玄海原子力発電所 4号炉における  
高燃焼度燃料の使用に伴う設置変更許可申請について  
(3号及び4号発電用原子炉施設の変更)  
(コメント回答)

2 0 2 3 年 6 月 1 5 日  
九 州 電 力 株 式 会 社

#### ○適用条文の選定・類型化フロー

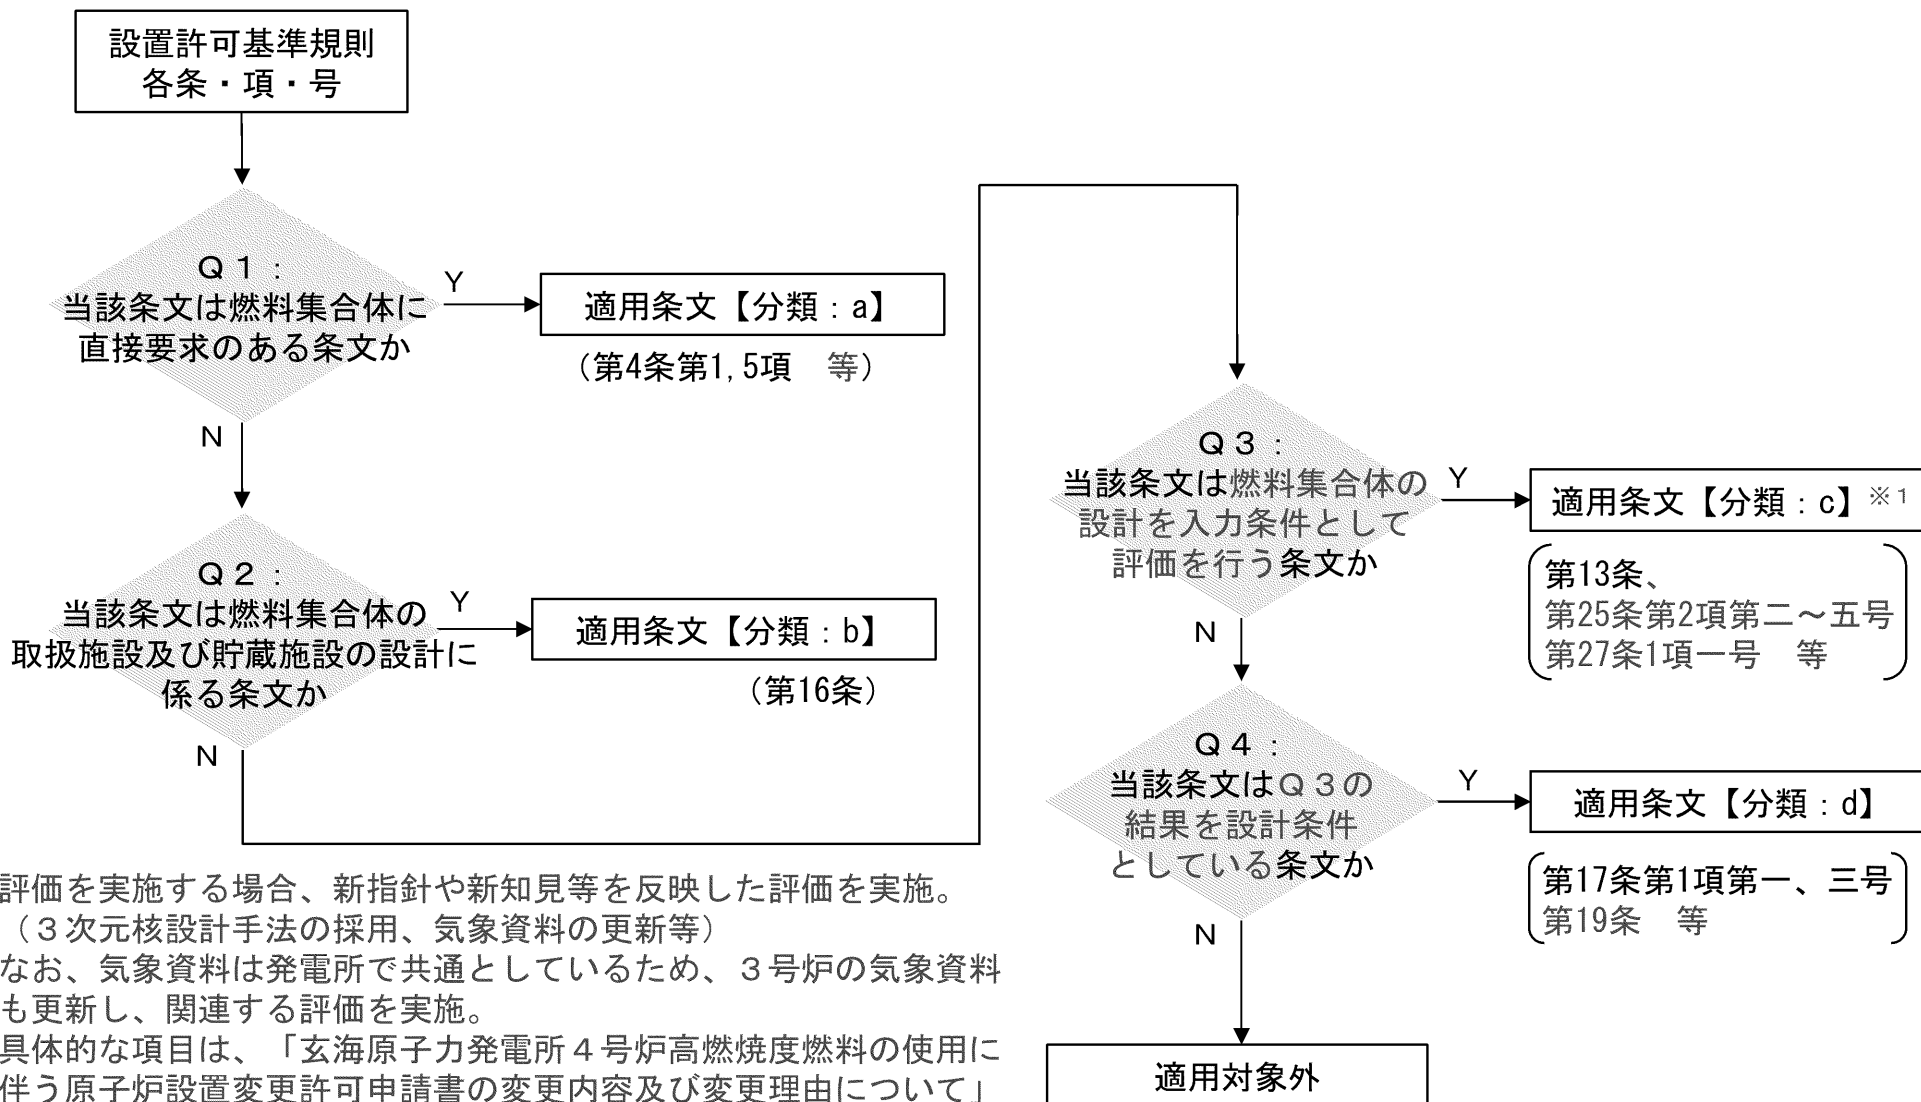
No.	年月日	指摘事項の内容	回答
1	2023年 2月7日	高燃焼度燃料の使用により影響が及ぶ条文について幅広く抽出すること。抽出にあたっては、燃料集合体に直接要求のある条文及び燃料集合体の変更に関連する条文について、関連性も含めて考え方を整理すること。	P3～10
2	2023年 4月18日	本申請で変更する項目について、本文だけでなく、添付書類を含めて整理し、高燃焼度燃料の使用に関連するものであることを説明すること。	資料 1－〇
3	2023年 4月18日	適用条文の選定・類型化フローについて、客観的な選定となるよう判定基準を検討すること。	資料 1－〇
4	2023年 4月18日	条文整理表の第4条1項について、燃料集合体の形状維持の説明の追記を検討すること。	資料 1－〇
5	2023年 4月18日	条文整理表の第12条2項について、燃料集合体の安全重要度分類の考え方に基づき、12条の解釈に即した説明となるよう検討すること。	資料 1－〇
6	2023年 4月18日	条文整理表の16条のキャスク関連について、4号炉の高燃焼度燃料をキャスクで取り合いの有無を含めた説明となるよう検討すること。	資料 1－〇

➤設置許可基準規則の各条・項・号を以下のフローに基づき適用条文に選定・分類する。

※1：評価を実施する場合、新指針や新知見等を反映した評価を実施。

(3次元核設計手法の採用、気象資料の更新等)

なお、気象資料は発電所で共通としているため、3号炉の気象資料も更新し、関連する評価を実施。
